# Ministero della Transizione Ecologica

Parere n. 284 del 25 giugno 2021

<b>Progetto:</b>	<p><i>Verifica di assoggettabilità alla VIA</i></p> <p><b>Razionalizzazione e sviluppo della Rete di trasmissione Nazionale (RTN) nella media valle del Piave. Variante nel Comune di Perarolo di Cadore in ottemperanza alla Condizione ambientale A.1. DM n.93/2018</b></p> <p><b>ID_VIP: 5860</b></p> <p><i>Verifica di ottemperanza</i></p> <p><b>Razionalizzazione e sviluppo della Rete di trasmissione Nazionale (RTN) nella media valle del Piave. - Prescrizione: A.1 DM n.93/2018 Variante nel Comune di Perarolo di Cadore.</b></p> <p><b>ID_VIP: 5861</b></p>
<b>Proponente:</b>	<b>Terna Rete Italia S.p.A.</b>

ID\_VIP 5860 -5861 - Razionalizzazione e sviluppo della Rete di trasmissione Nazionale (RTN) nella media valle del Piave. Variante nel Comune di Perarolo di Cadore in ottemperanza alla Condizione ambientale A.1.del Decreto VIA n. 93 del 2018

I sostegni dal 121 al 126 verranno così rinominati: 121a, 122a, 123a, 124a, 125a e 126a.

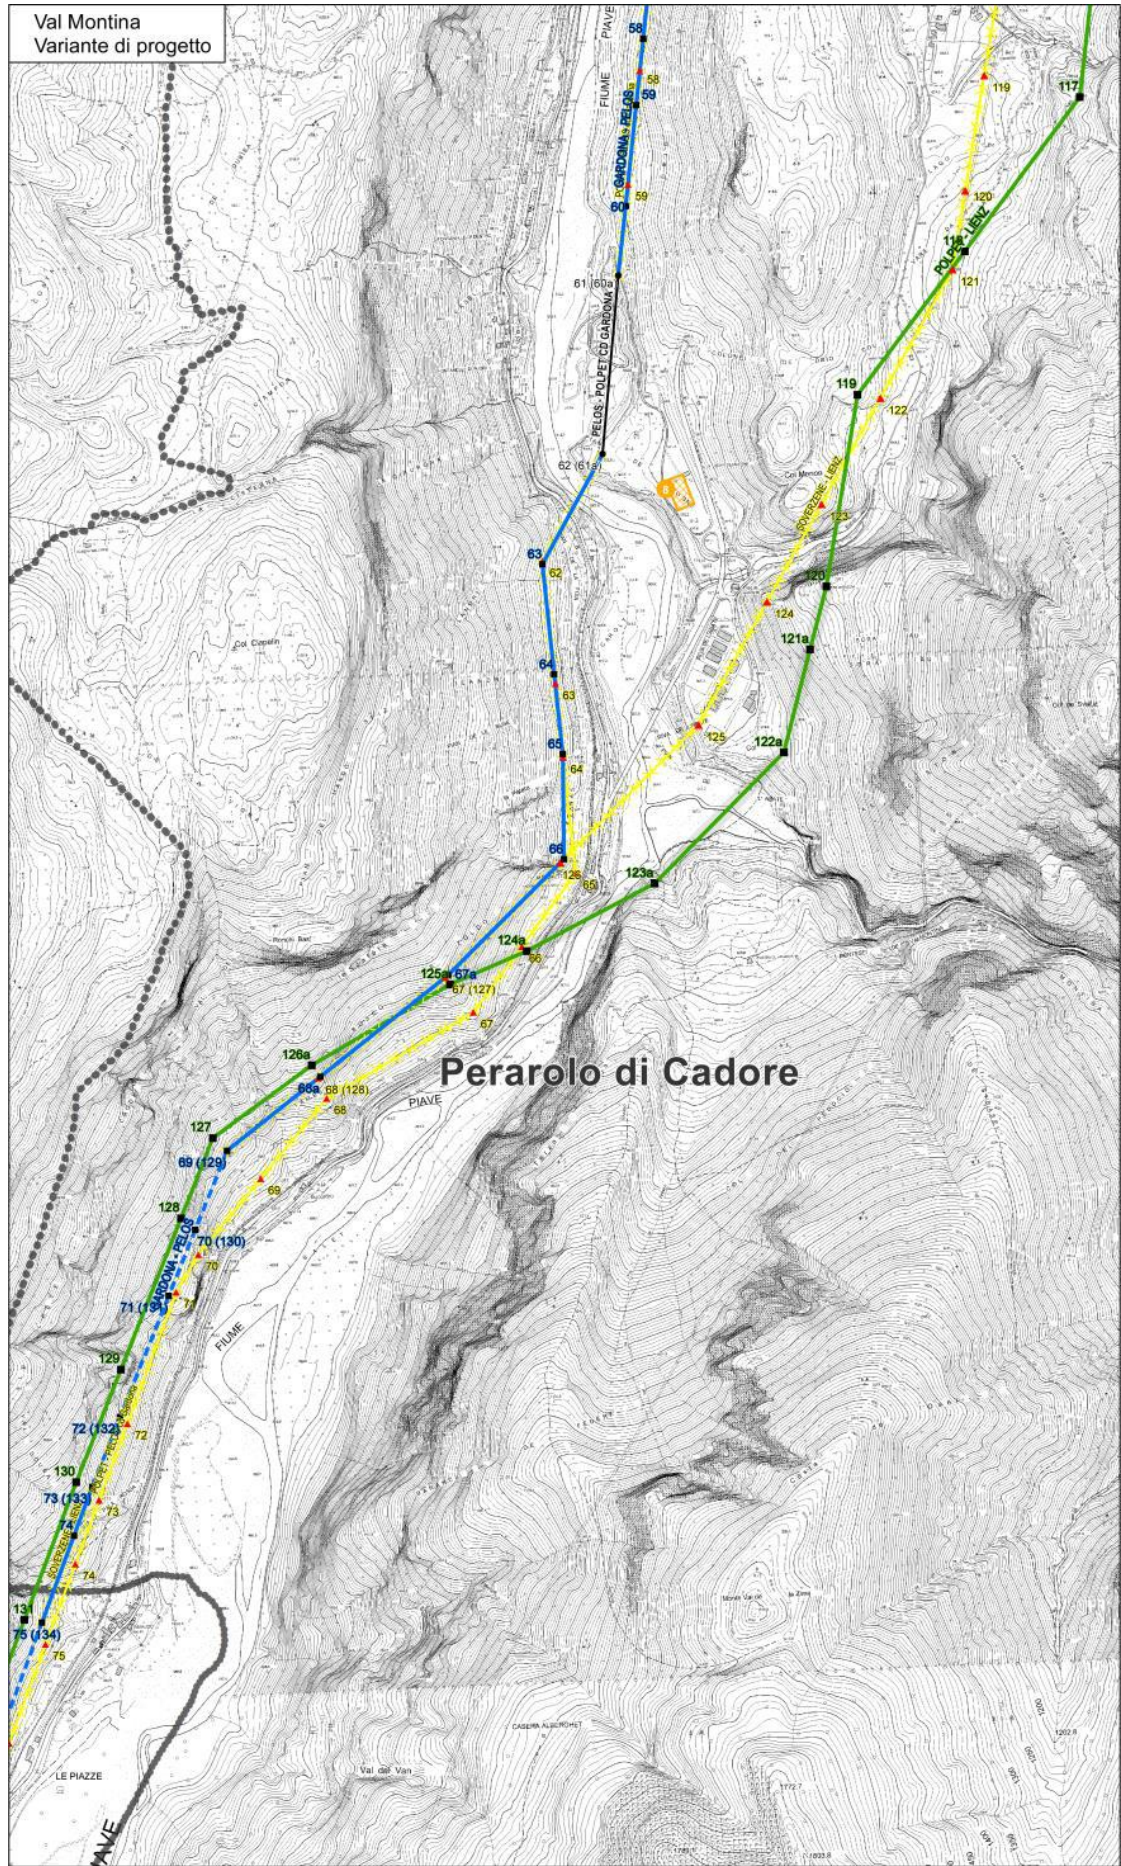
- come evidenziato dall' Ministero della cultura Direzione Generale Archeologia, Bella Arti e Paesaggio nel proprio parere di merito per le varianti oggetto del presente parere *“le modifiche alla variante linea 132 kV si limitano alla posizione di due soli piloni (67° e 68°) spostati di qualche metro più a monte. Il tracciato 220 kV, invece, subisce una modifica sostanziale nell'attraversamento dell'alveo del fiume Piave, modificando la posizione di cinque piloni.*

- *Il pilone 125a viene spostato a valle rispetto al pilone di progetto, modificando l'intersezione tra le linee 132 kV e 220 kV che avviene, in variante, tra il pilone 126a ed il pilone 125a;*

- *Il pilone 124a viene collocato in destra orografica immediatamente sopra la statale, e più prossimo all'alveo del Piave.*

- *Il pilone 123a viene collocato prossimo all'alveo del Piave, producendo un passaggio sul fiume diagonale, più lungo del passaggio del progetto approvato (che avveniva tra i piloni 125 e 124, quasi perpendicolarmente al fiume).*

- *Per effetto dello spostamento del pilone 123a si ha una maggior lunghezza del tratto tra il pilone 123a e il pilone 122a, che attraversa il torrente Montina.*

*Dalle modifiche sopra riportate si evince come l'impatto della variante sia principalmente legato alle modifiche della linea 220 kV. Si segnala pertanto quanto segue:*

- *Il proposto attraversamento sul Piave tra i piloni 124a e 123a ha, in termini percettivi, un impatto maggiormente rilevante rispetto al passaggio previsto più a sud del progetto approvato, in quanto si colloca in corrispondenza di un restringimento puntuale del fiume Piave, che segue e precede un'improvvisa apertura della vallata – a nord data dall'ampio deposito di sedimenti formatosi dall'affluenza del torrente Montina del Piave – configurando un quadro paesaggistico di particolare valore scenico.*

- *Allo stesso modo il proposto attraversamento del Montina, che avviene più ad ovest, potrebbe avere un rilevante impatto percettivo, soprattutto dalla strada statale, che in questo punto (proprio in corrispondenza del torrente Montina) ha una singolare ed improvvisa apertura prospettica verso la Val Montina, col Svalut e le cime retrostanti Col Tondo e Zime de Collalto.”;*

<b>CONDIZIONE n. 1</b>	
Macrofase	ANTE OPERAM
Fase	Progettazione esecutiva
Ambito di applicazione	Aspetti progettuali, gestionali e mitigazioni
<b>Oggetto della prescrizione</b>	<p>- Allo scopo di avere il quadro attuale ed iniziale della situazione ambientale vigente nell’area oggetto del presente parere e poter valutare l’insorgenza di impatti imprevedibili in fase progettuale e l’evoluzione e l’eventuale modifica nel tempo della situazione ambientale vigente ed al fine di consentire al Proponente ed alle Autorità di controllo di mettere in atto le eventuali azioni correttive, il Proponente stesso dovrà aggiornare ed attualizzare i dati e le informazione relative alla qualità dell’aria, avvalendosi anche dei dati aggiornati disponibili sul sito ARPAV, agli eventi alluvionali che recentemente hanno interessato l’asta del Piave, ai dati sulle acque superficiali facendo riferimento a sito ARPAV ed ai i dati demografici.</p> <p>- In relazione alla necessità di disporre di una fascia libera al di sotto degli elettrodotti risulta necessario, con particolare riguardo alla possibile sottrazione di habitat, predisporre un approfondimento sulla criticità rappresentata dal disboscamento necessario per l’inserzione delle linee elettriche, per la manutenzione ed in merito al ripristino delle demolizioni;</p> <p>- Per la componente rumore il Proponente dovrà predisporre un piano di monitoraggio acustico ed indicare le azioni di contenimento delle emissioni sonore prodotte sia rispetto alle aree abitative potenzialmente impattate e rispetto alla fauna ed in particolare avifauna e ungulati, da concordare con l’ARPA.</p>

<b>CONDIZIONE n. 2</b>	
Macrofase	IN CORSO D'OPERA
Fase	Fase di cantiere
Ambito di applicazione	Recupero materiali di demolizione e ripristino aree
<b>Oggetto della prescrizione</b>	<p>- In merito alla destinazione dei materiali di demolizione il Proponente, per lo smaltimento del calcestruzzo e la separazione dalle armature per essere successivamente riutilizzato come inerte ed il recupero dell'acciaio per l'avvio in fonderia, dovrà far ricorso a impianti di recupero autorizzati. Per lo smaltimento definitivo dei materiali di risulta il Proponente dovrà aggiornare l'inventario delle discariche per inerti autorizzati in Provincia.</p> <p>- Inoltre per le aree di ripristino delle demolizioni previste e delle aree di cantiere per la realizzazione delle varianti, il Proponente dovrà provvedere agli interventi di ripristino ambientale di tutte le aree e strade di servizio, riportando le stesse aree allo stato analogo a quello precedente alla realizzazione delle opere, provvedendo al ripristino vegetativo con piantumazione di specie autoctone ed evitando accuratamente l'inserimento di specie aliene.</p> <p>- Per la componente rumore il Proponente dovrà dare seguito al piano di monitoraggio acustico predisposto ai sensi della condizione numero 1 e coinvolgere dell'ARPA nella valutazione di quanto attuato. Le lavorazioni dovranno essere svolte possibilmente lontano dai periodi di nidificazione e riproduzione delle specie presenti nell'area di influenza dei cantieri..</p>
